# Rättelser till Hydrographicas specialsjökort 533-02 Axmar

Sjökort 533-02 Axmar

Rättelse 1

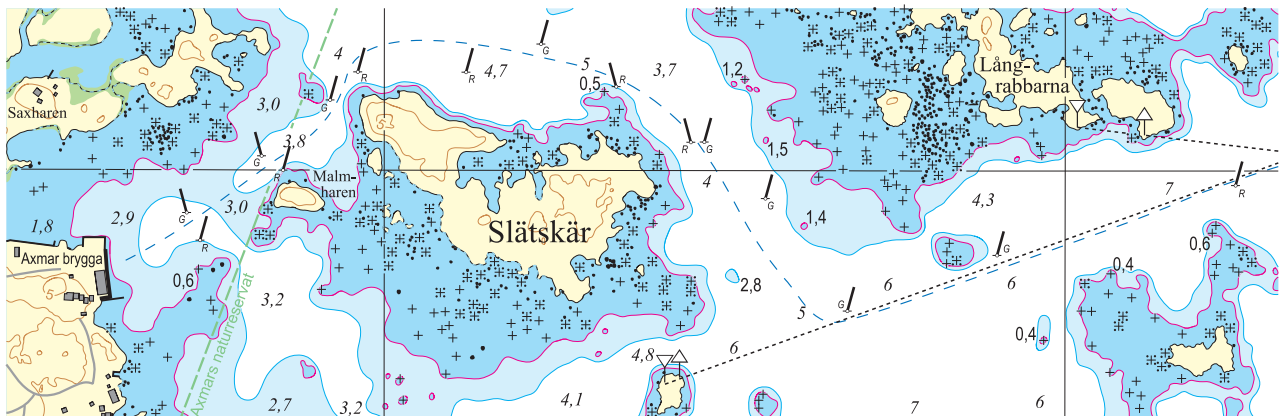
Pos 61°03',070; 17°10',200

Utmärkning in till Axmar bruk har återetablerats och ett stort antal sjömärken har införts enligt nedan.

Inför babordsprick på position 61°02',99; 017°11',25  
 Inför styrbordsprick på position 61°02',94; 017°10',90  
 Inför babordsprick på position 61°03',02; 017°10',45  
 Inför styrbordsprick på position 61°02',90; 017°10',68  
 Inför babordsprick på position 61°03',06; 017°10',34  
 Inför styrbordsprick på position 61°02',98; 017°10',56  
 Inför babordsprick på position 61°03',07; 017°10',12  
 Inför styrbordsprick på position 61°03',02; 017°10',47  
 Inför babordsprick på position 61°03',07; 017°09',96  
 Inför styrbordsprick på position 61°03',09; 017°10',23  
 Inför babordsprick på position 61°03',00; 017°09',85  
 Inför styrbordsprick på position 61°03',05; 017°09',92  
 Inför babordsprick på position 61°02',95; 017°09',73  
 Inför styrbordsprick på position 61°03',01; 017°09',82  
 Inför styrbordsprick på position 61°02',97; 017°09',71

Rättelse 2

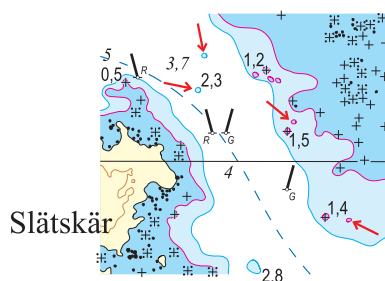
Pos 61°03',050 17°10',429, NO Slätskär

Friliggande stenblock med djup mindre än 3 meter upptäckta.  
 2- och 3-metersområden införts, djupangivelse "2,3" införts.
